Ministero della Transizione Ecologica

Parere n. 46 del 30/08/2022

Progetto	<p><i>Istruttoria Valutazione Impatto Ambientale</i></p> <p>Progetto relativo alla costruzione ed esercizio di un impianto agrovoltaico di potenza pari a 40,1 MWp e relativo collegamento alla rete elettrica - impianto "Ascoli 40" ubicato in agro del comune di Ascoli Satriano (FG)</p> <p>ID_VIP: 7644</p>
Proponente	<p>Luminora Ascoli S.r.l.</p>

ID_VIP 7644 Progetto di un impianto agrovoltaiico, denominato "ASCOLI40" e delle relative opere di connessione, avente una potenza complessiva pari a 40,1 MW, ubicato nel comune di Ascoli Satriano (FG)

Fig. 5A Calcolo IPC (dal file "03.RIC.Relazione Impatti Cumulativi")

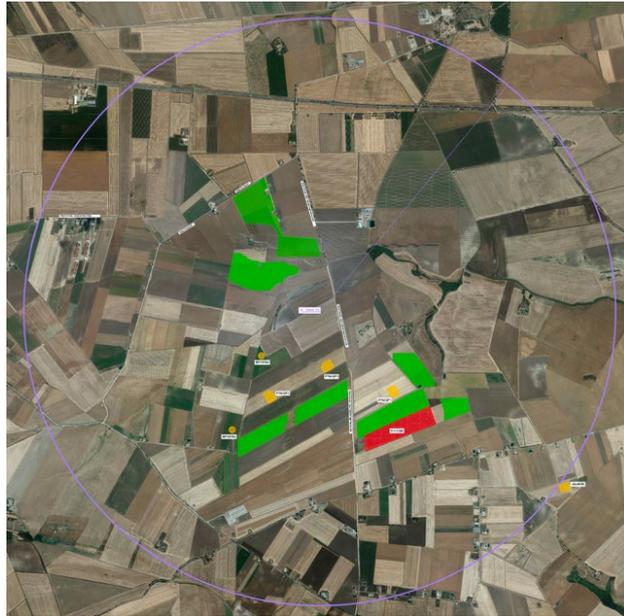
Il Proponente in prima istanza per il calcolo dell'Indice di Pressione Cumulativa (IPC) ha considerato la presenza di altri impianti FER in un'area vasta di raggio di 2,519 km (calcolato rispetto al baricentro dell'impianto che è considerato come un unicum di impianti aggregati). Il Proponente ha quindi calcolato l'IPC assumendo come estensione dell'impianto un valore di 63,53 ha e calcolando un valore di IPC di 0.53%, valore molto inferiore al tetto del 3% stabilito dalla Regione Puglia, ma ritenuto molto sottostimato dalla Commissione.

Dal confronto tra le figure 5A e 3B, si osserva che anche il nuovo calcolo sottostima l'IPC in quanto non tiene conto delle aree occupate dall'adiacente impianto fotovoltaico, indicato nella figura 3A in rosso, e non riportato nella fig. 3B.
